## 岩手県 奥州市 姉体小学校通学路対策箇所図

別添2

## 岩手県 奥州市 岩谷堂小学校通学路対策箇所図

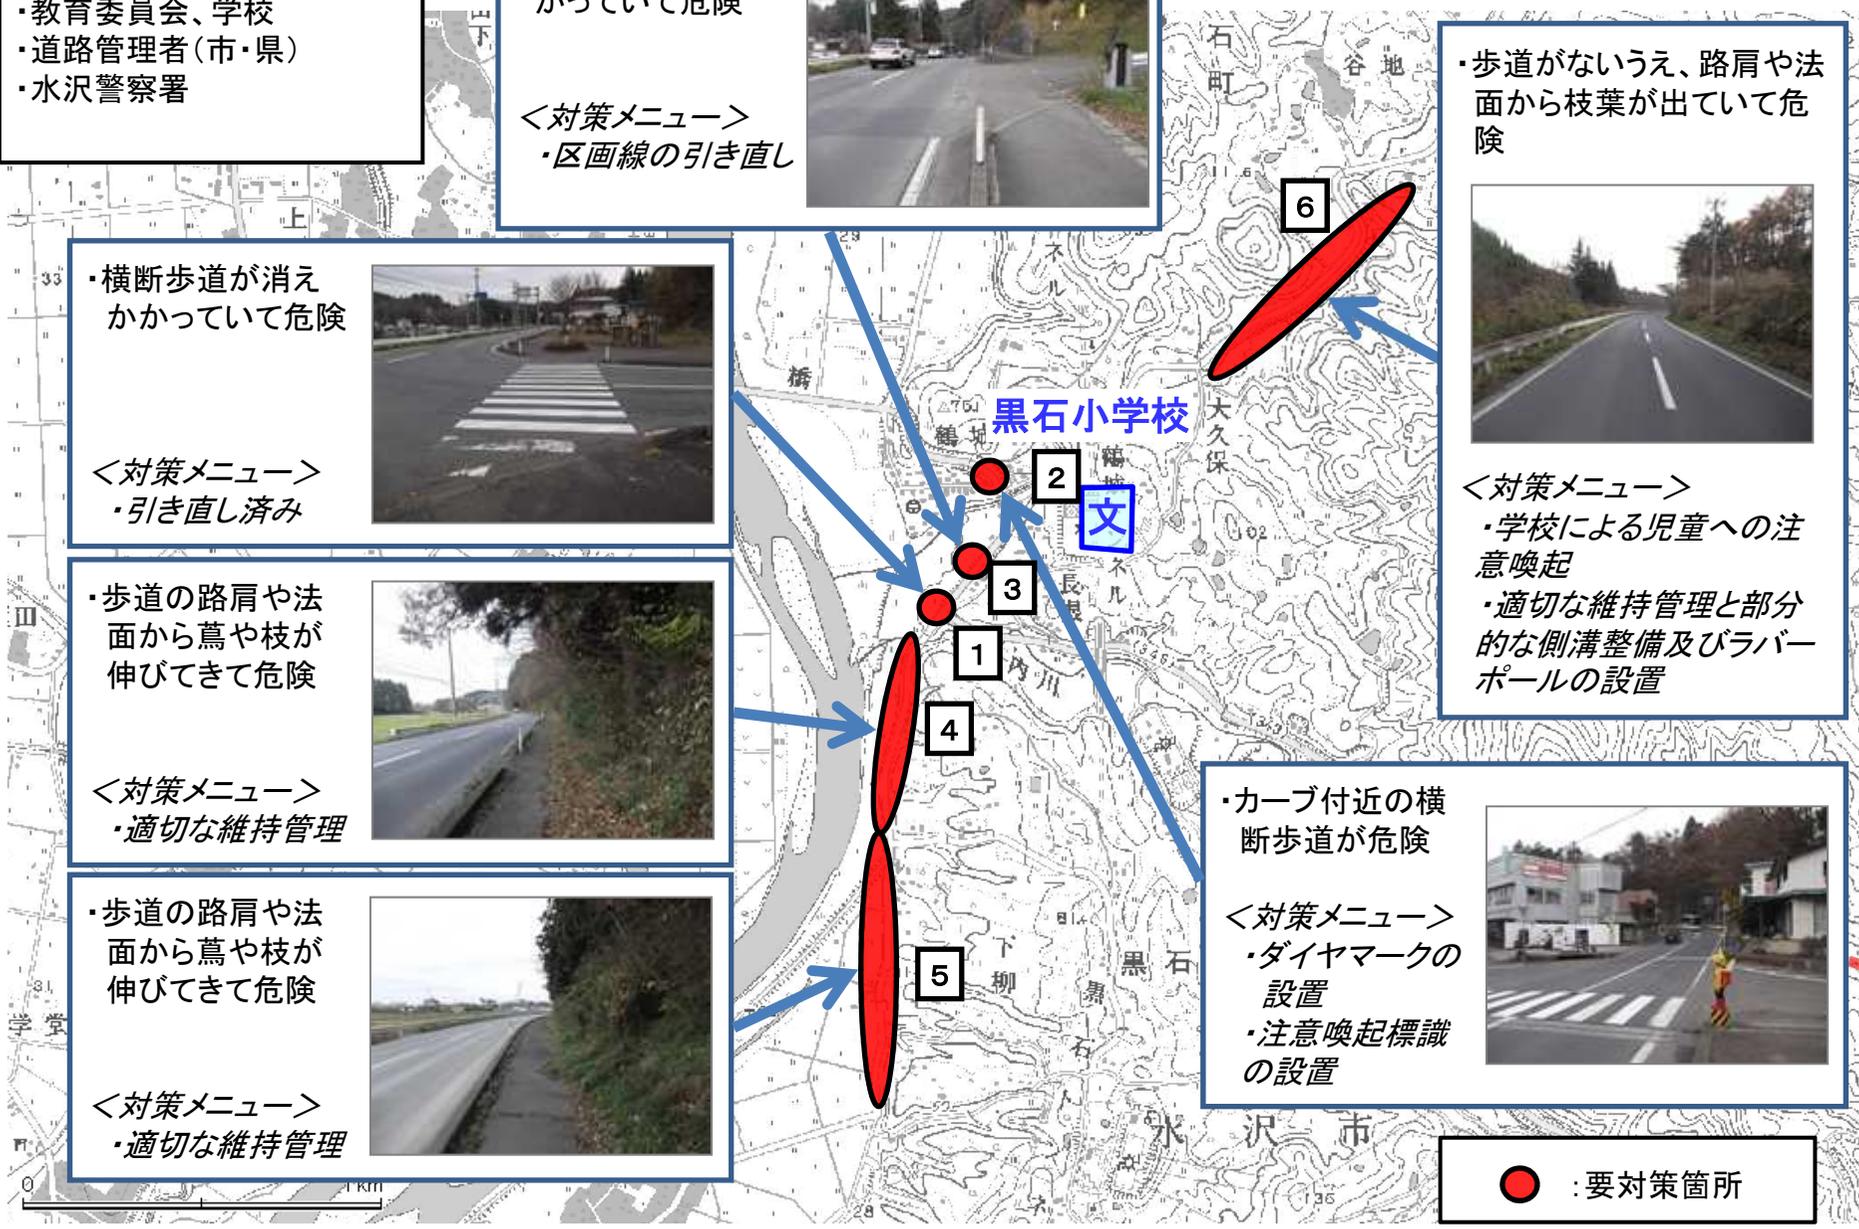
・区画線が消えかかっている危険  
 <対策メニュー>  
 ・区画線の引き直し

・歩道がないうえ、路肩や法面から枝葉が出ていて危険  
 <対策メニュー>  
 ・学校による児童への注意喚起  
 ・適切な維持管理と部分的な側溝整備及びラバーポールの設置

・横断歩道が消えかかっている危険  
 <対策メニュー>  
 ・引き直し済み

・歩道の路肩や法面から草や枝が伸びてきて危険  
 <対策メニュー>  
 ・適切な維持管理

・歩道の路肩や法面から草や枝が伸びてきて危険  
 <対策メニュー>  
 ・適切な維持管理

・カーブ付近の横断歩道が危険  
 <対策メニュー>  
 ・ダイヤモンドマークの設置  
 ・注意喚起標識の設置

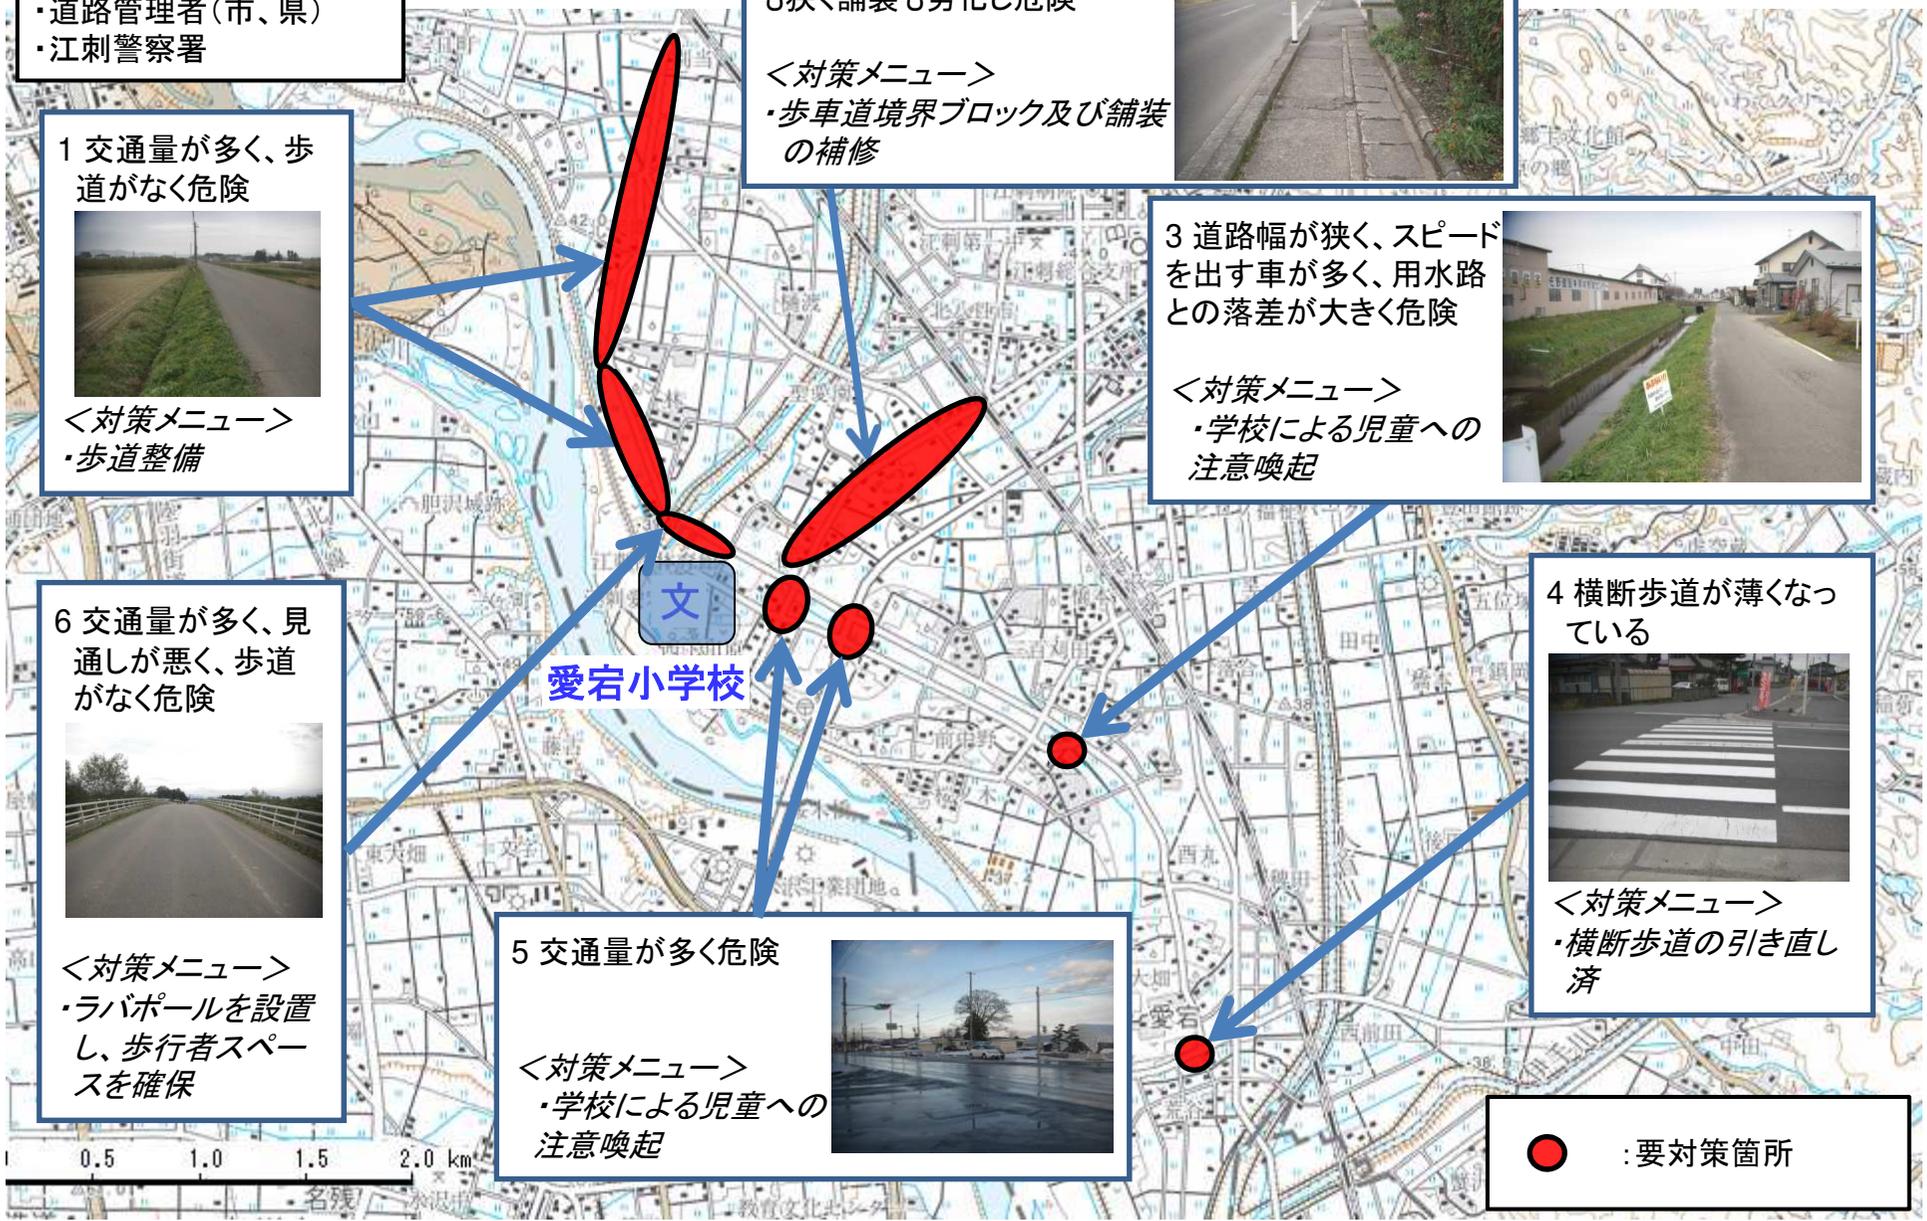
1 交通量が多く、歩道がなく危険

2 歩道の段差が大きく、歩道幅も狭く舗装も劣化し危険

3 道路幅が狭く、スピードを出す車が多く、用水路との落差が大きく危険

6 交通量が多く、見通しが悪く、歩道がなく危険

5 交通量が多く危険

4 横断歩道が薄くなっている

＜対策メニュー＞  
・歩道整備

＜対策メニュー＞  
・歩車道境界ブロック及び舗装の補修

＜対策メニュー＞  
・学校による児童への注意喚起

＜対策メニュー＞  
・ラバポールを設置し、歩行者スペースを確保

＜対策メニュー＞  
・学校による児童への注意喚起

＜対策メニュー＞  
・横断歩道の引き直し済

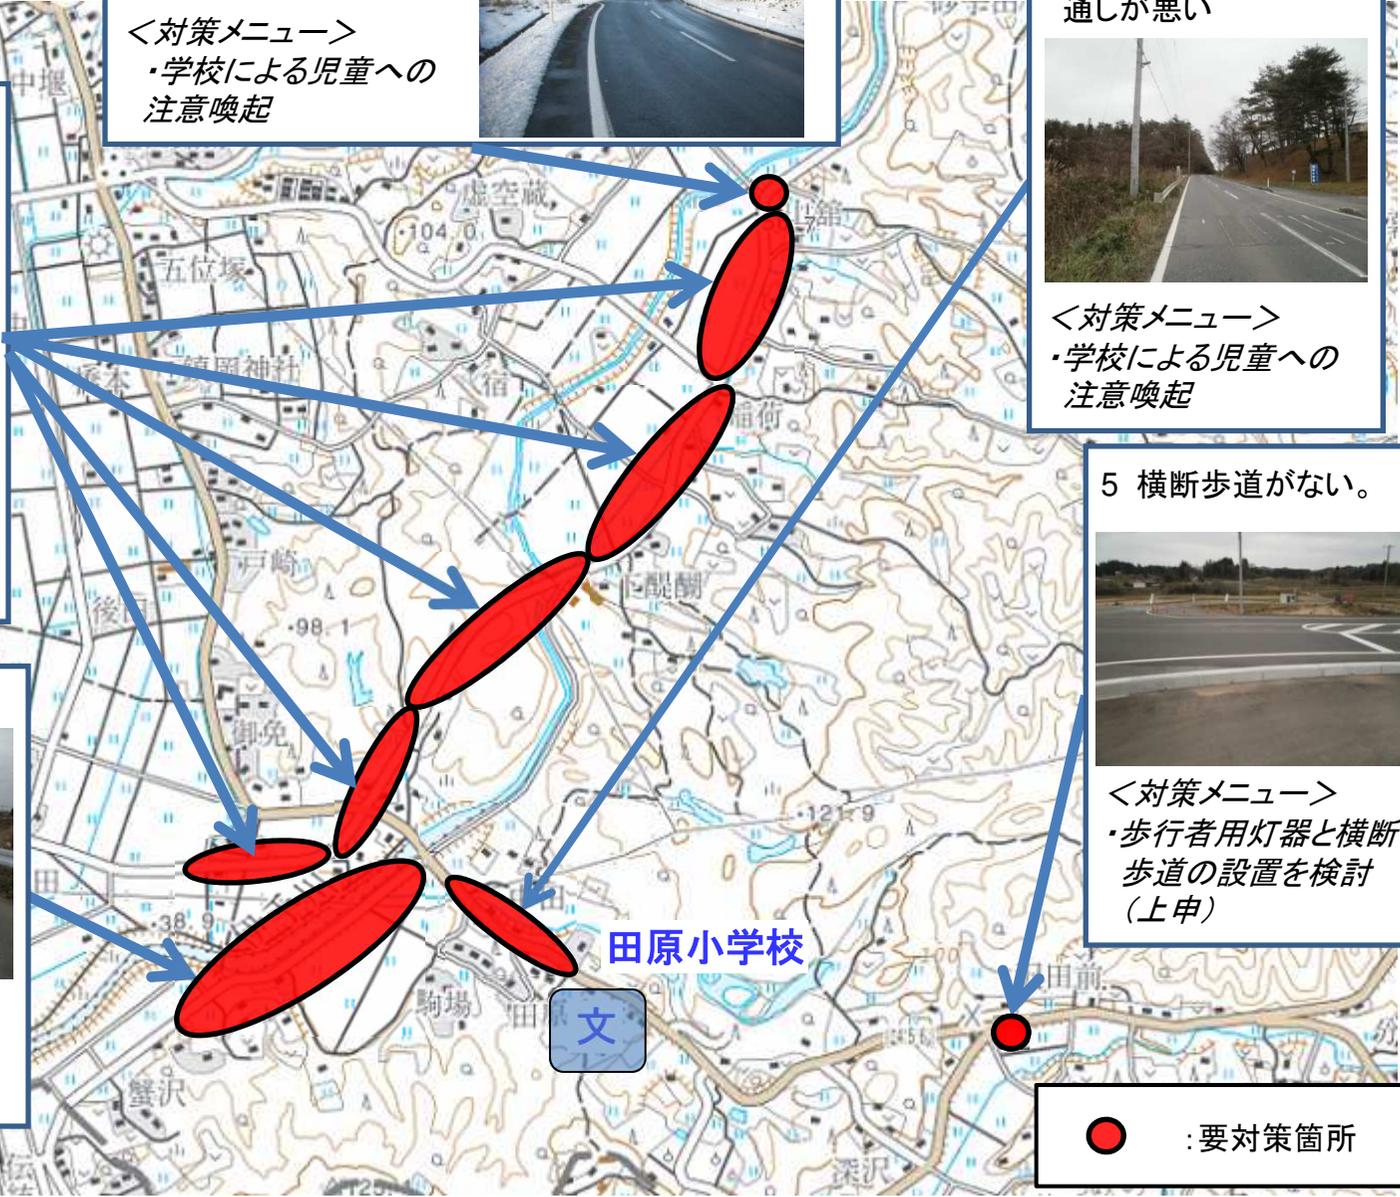
2 横断歩道がなく、カーブで車が見えない  
 <対策メニュー>  
 ・学校による児童への注意喚起

1 歩道もなく、曲路で見通しが悪い  
 <対策メニュー>  
 ・学校による児童への注意喚起

3 登校時間にスピードを出す車が多い  
 <対策メニュー>  
 ・学校による児童への注意喚起

5 横断歩道がない。  
 <対策メニュー>  
 ・歩行者用灯器と横断歩道の設置を検討(上申)

4 歩道がなく危険  
 <対策メニュー>  
 ・学校による児童への注意喚起

## 岩手県 奥州市 人首小学校通学路対策箇所図

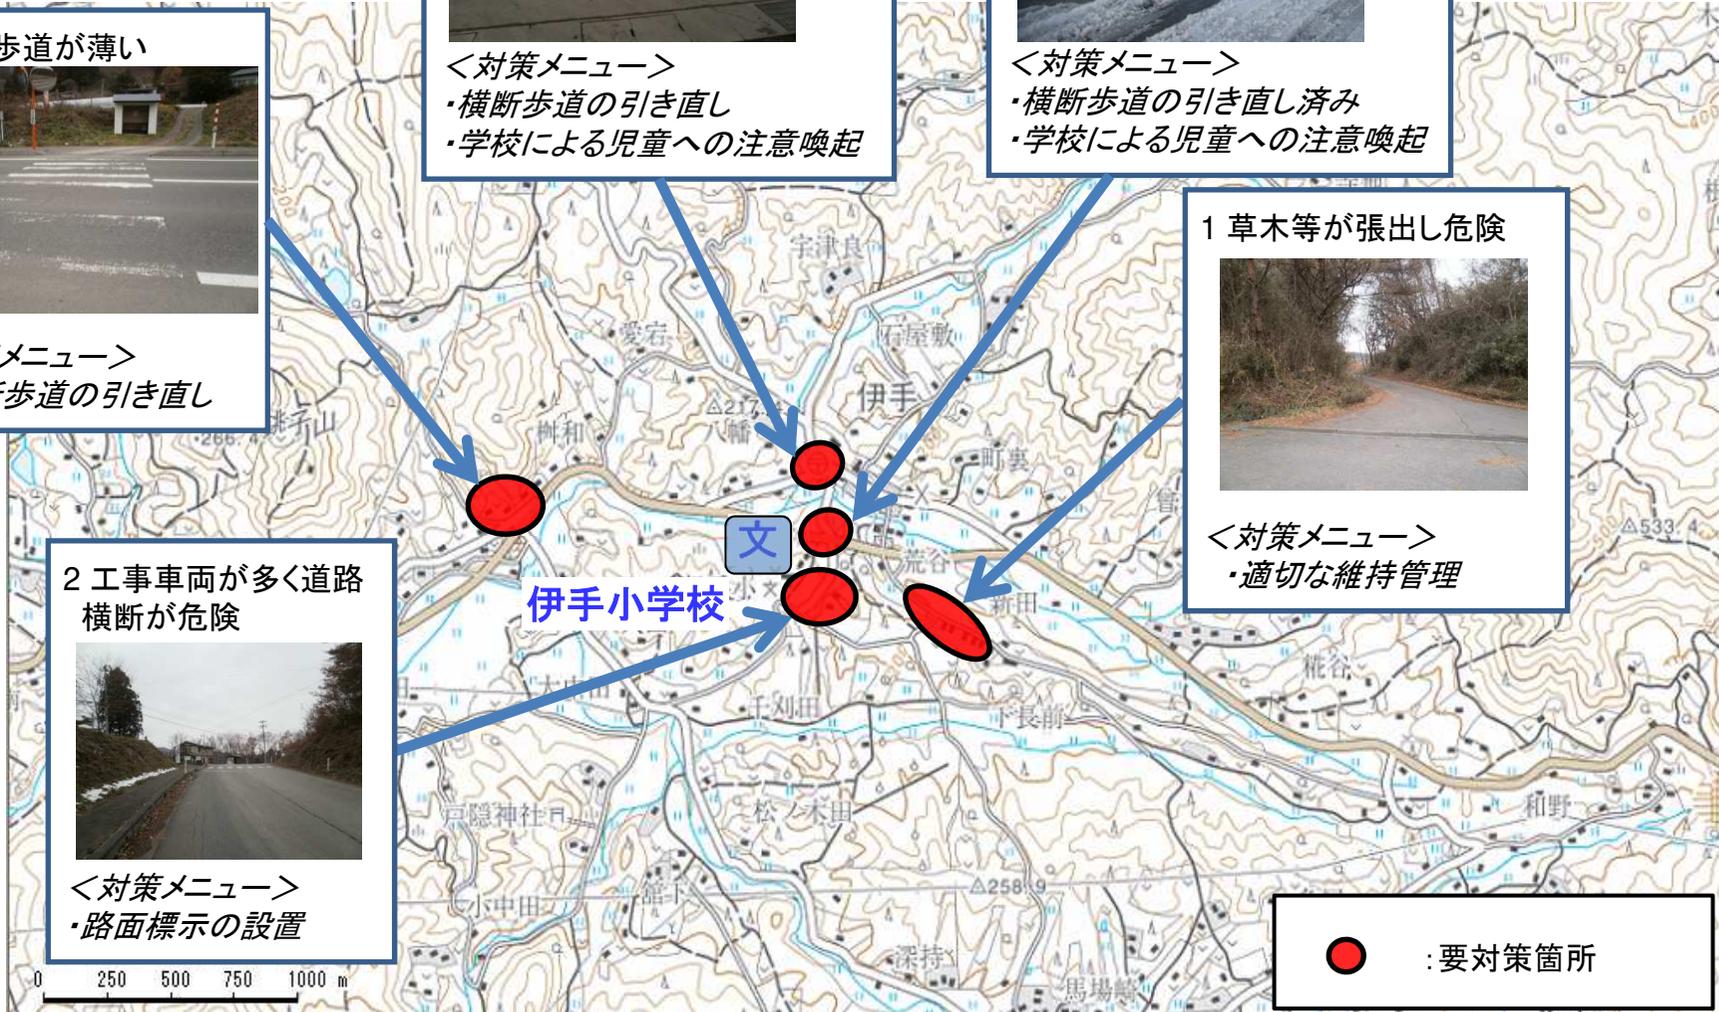
4 横断歩道が薄い

3 横断歩道が薄い

5 横断歩道が薄い

1 草木等が張出し危険

2 工事車両が多く道路横断が危険

＜対策メニュー＞  
・横断歩道の引き直し  
・学校による児童への注意喚起

＜対策メニュー＞  
・横断歩道の引き直し済み  
・学校による児童への注意喚起

＜対策メニュー＞  
・横断歩道の引き直し

＜対策メニュー＞  
・適切な維持管理

＜対策メニュー＞  
・路面標示の設置

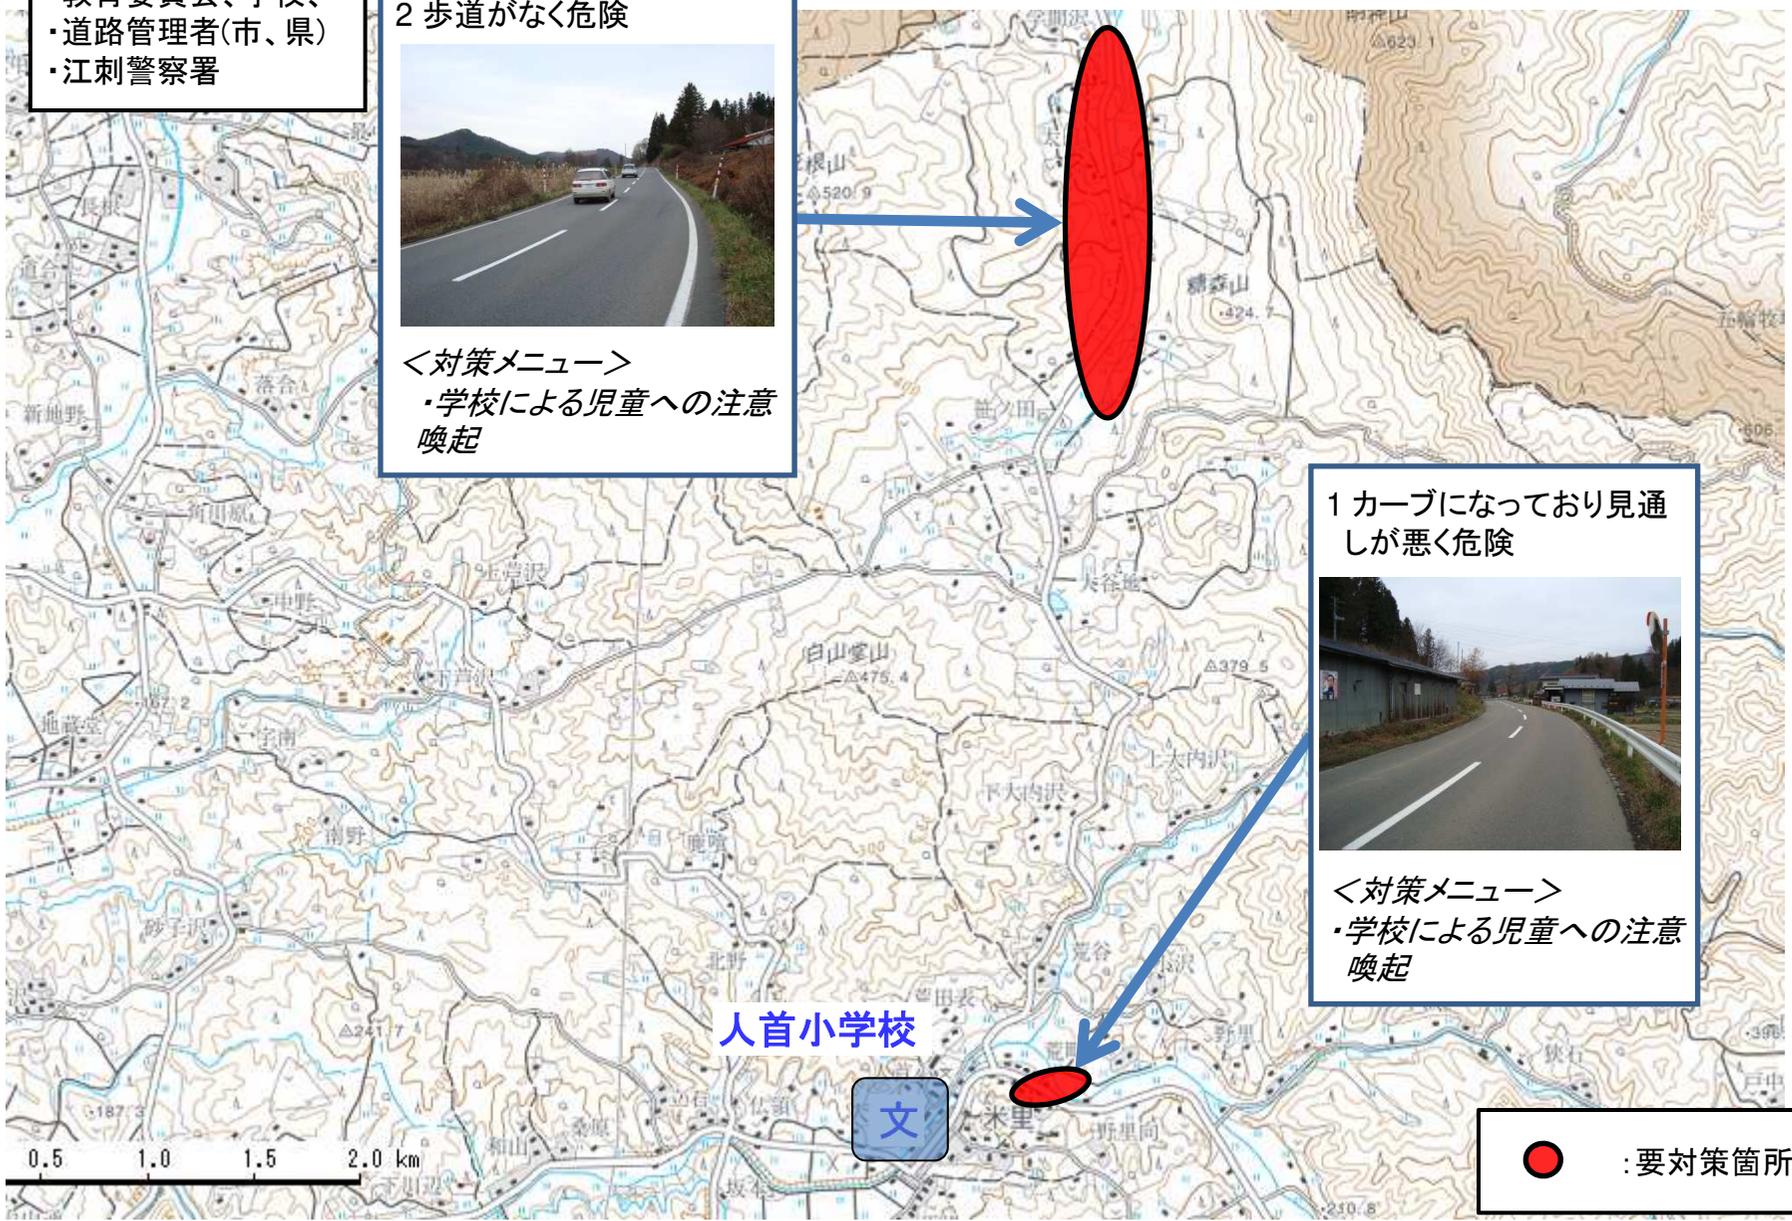
2 歩道がなく危険

1 カーブになっており見通しが悪く危険

<対策メニュー>  
・学校による児童への注意喚起

<対策メニュー>  
・学校による児童への注意喚起
